建设项目征询公众意见牌

根据不动产权证权利人名称变更，该项目建设单位由佛山市顺德区容桂土地发展有限公司变更为佛山市顺德区容桂碧湖置业发展有限公司。

变更前的总平面图

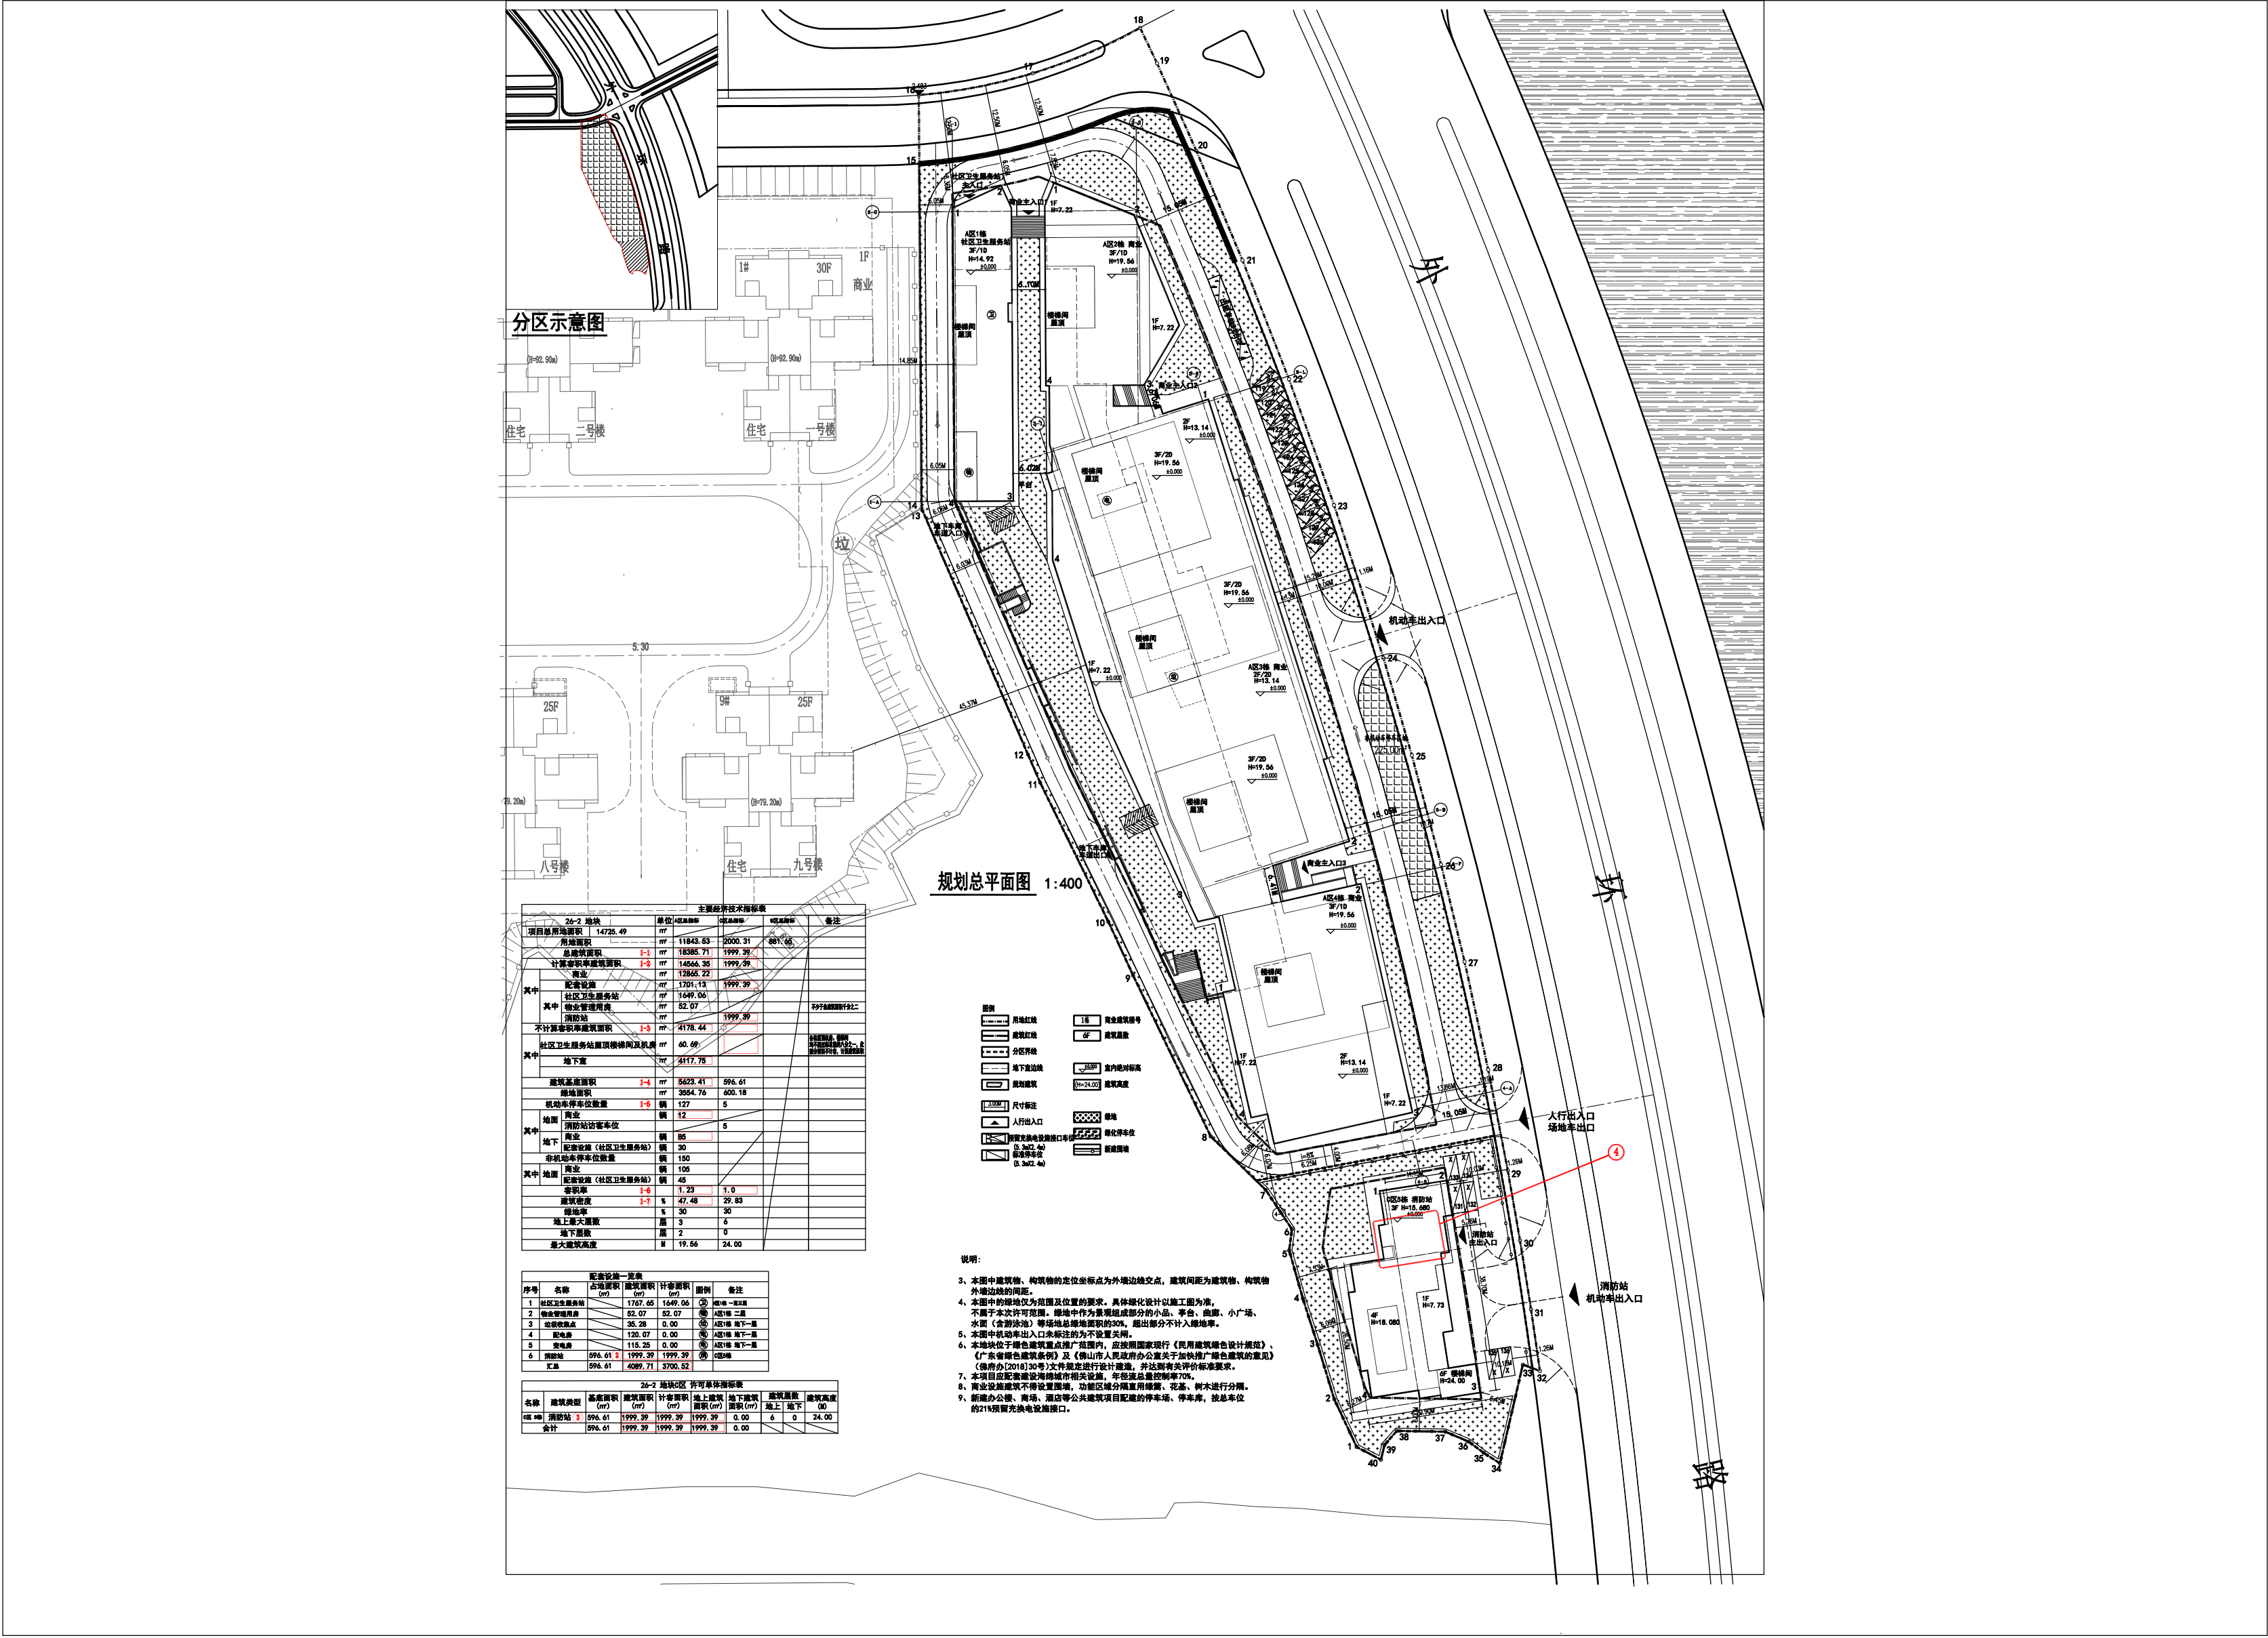
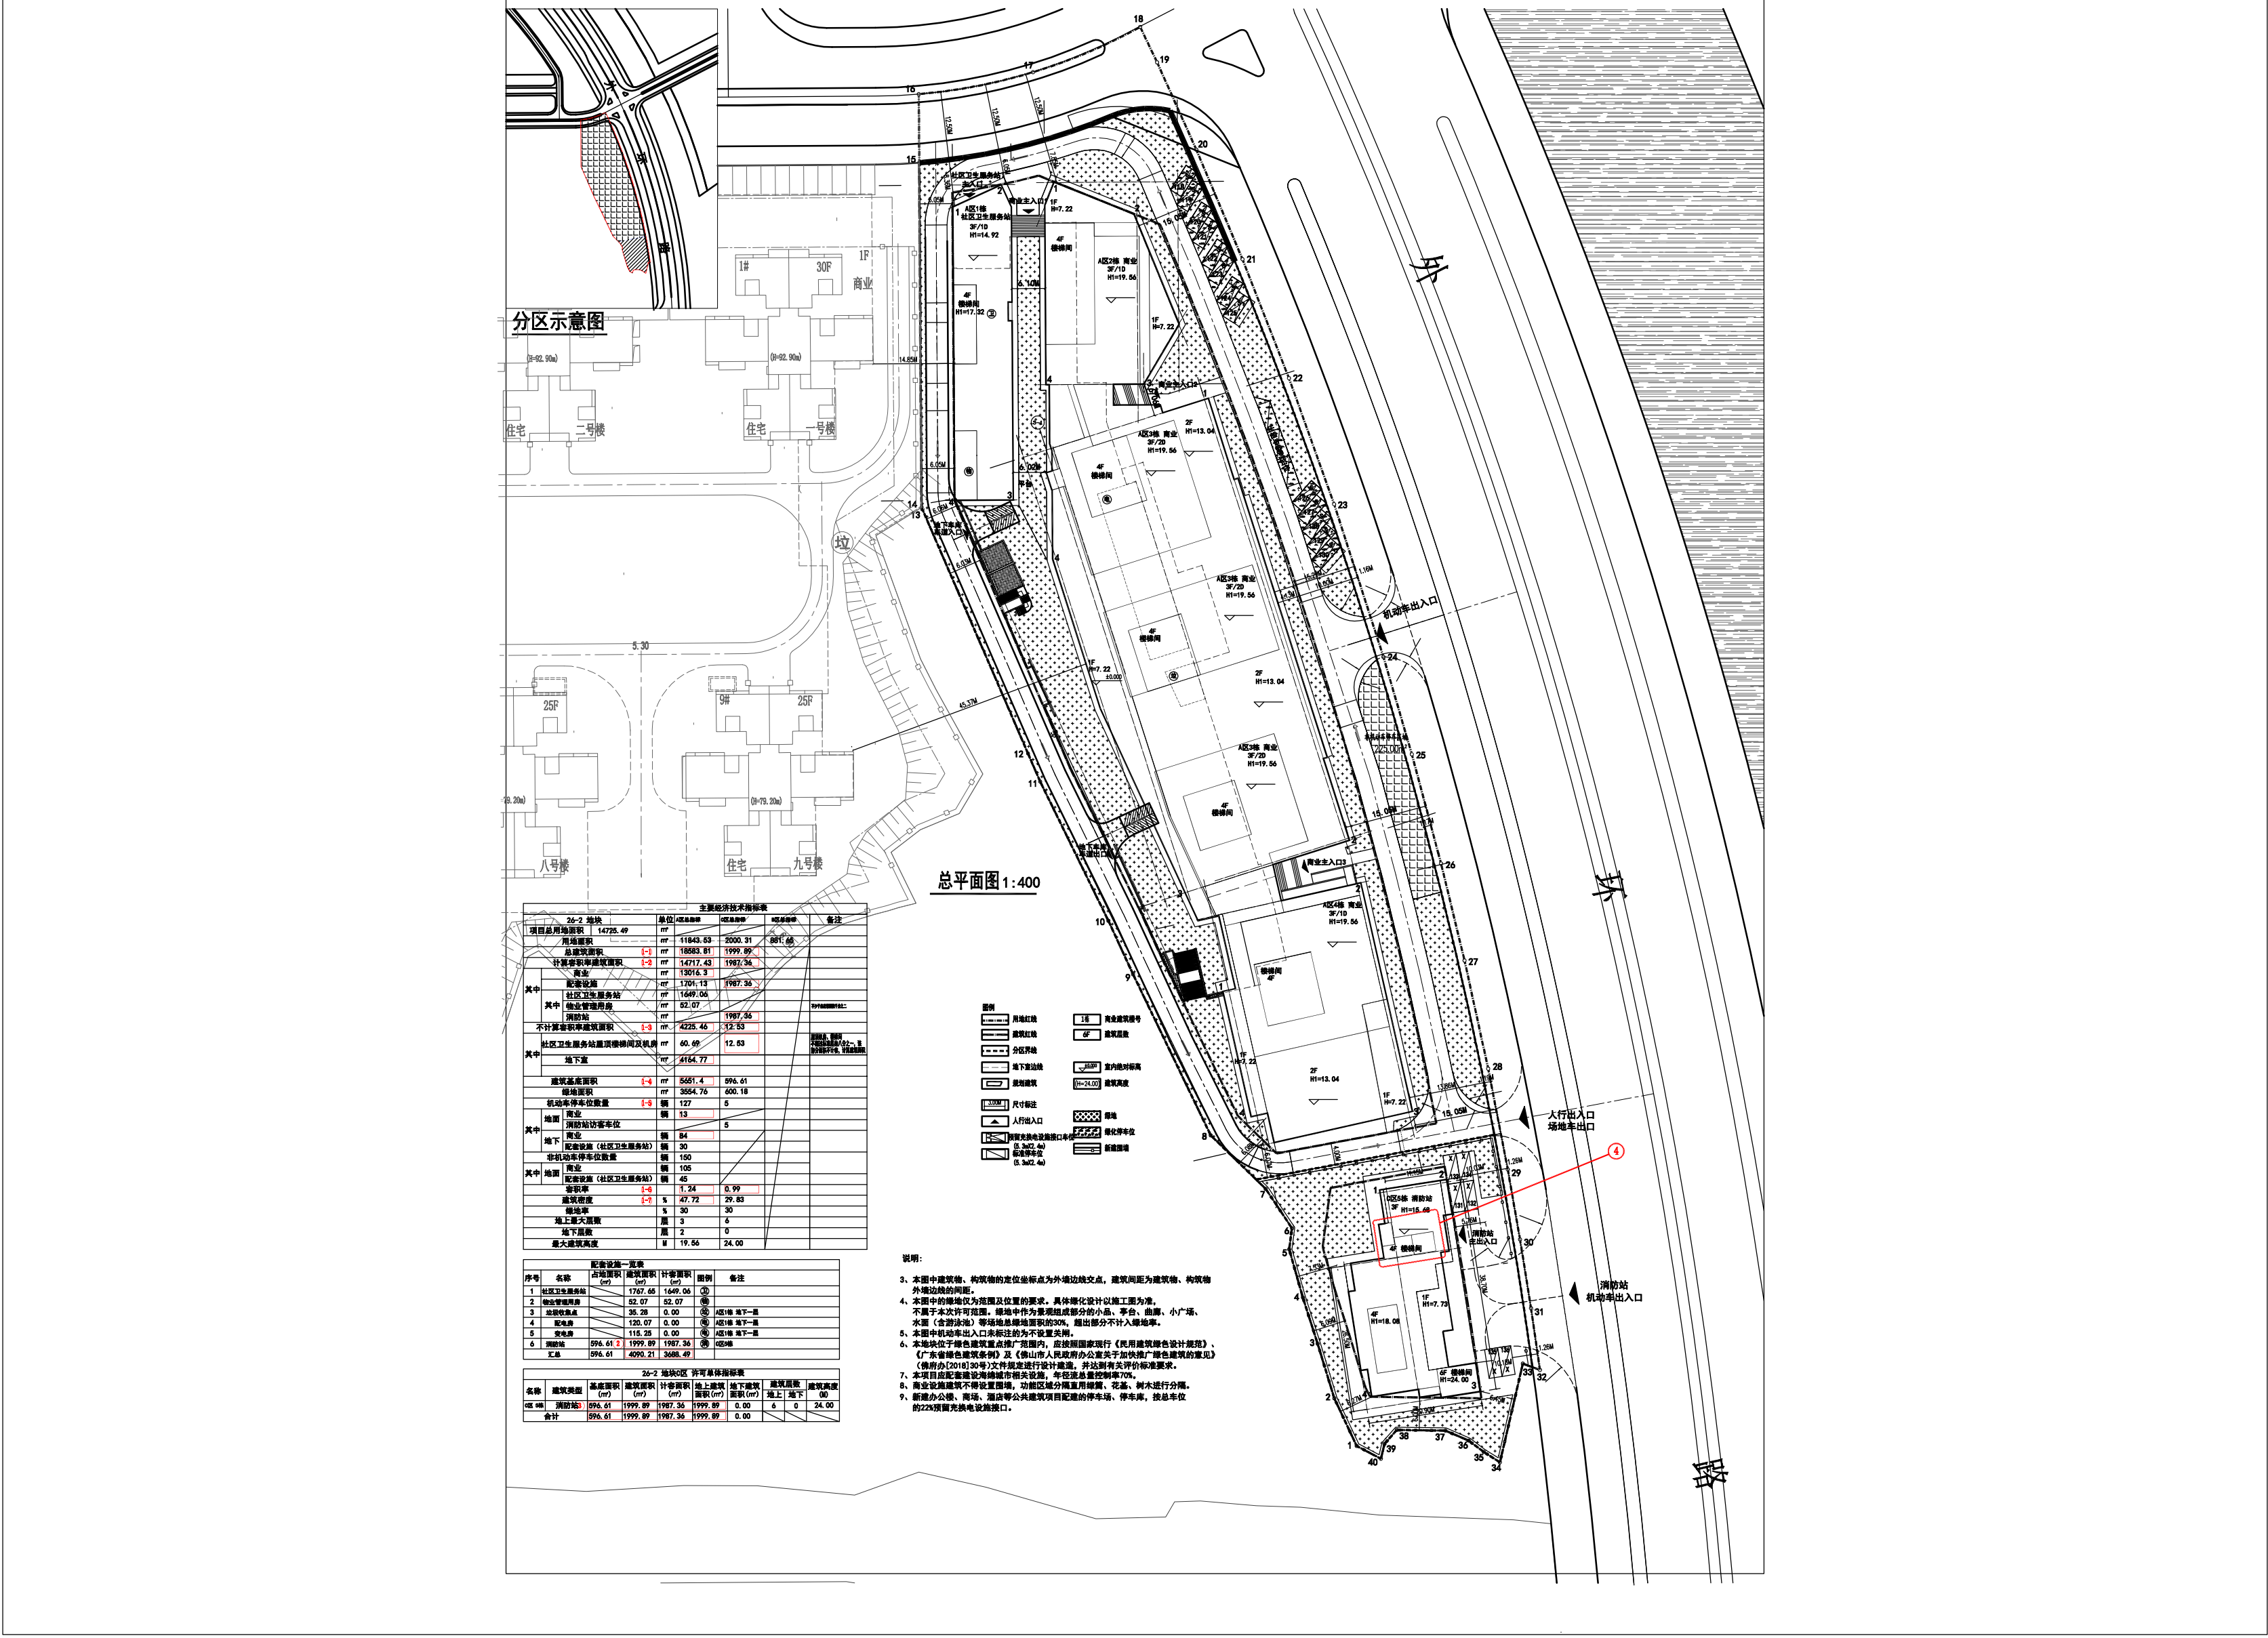
1、主要经济技术指标表内部分总指标调整：

1-1、A区总建筑面积由18385.71m²调整为18583.81m²，增加198.1m²；C区总建筑面积由1999.39m²调整为1999.89m²，增加0.5m²。

1-2、A区计算容积率建筑面积由14566.35m²调整为14717.43m²，增加151.08m²；其中A区商业计容面积由12865.22m²调整为13016.3m²，增加151.08m²；C区计算容积率建筑面积由1999.39m²调整为1987.36m²，减少12.03m²；其中C区消防站计容面积由1999.39m²调整为1987.36m²，减少12.03m²。

1-3、A区不计算容积率建筑面积由4178.44m²调整为4225.46m²，增加47.02m²；其中地下室不计容面积由4117.75m²调整为4164.77m²，增加47.02m²；C区不计算容积率建筑面积由0m²调整为12.53m²，增加12.53m²；其中地上不计容面积由0m²调整为12.53m²，增加12.53m²。

1-4、A区建筑基底面积由5623.41m²调整为5651.4m²，增加27.99m²。

1-5、A区机动车停车位数量不变，地面商业停车位由12个调整为13个，地下商业停车位由85个调整为84个。

1-6、A区容积率由1.23调整为1.24，增加0.01；C区容积率由1调整为0.99，减少0.01。

1-7、A区建筑密度由47.48%调整为47.72%，增加0.24%。

4、C区增加4层梯屋面。
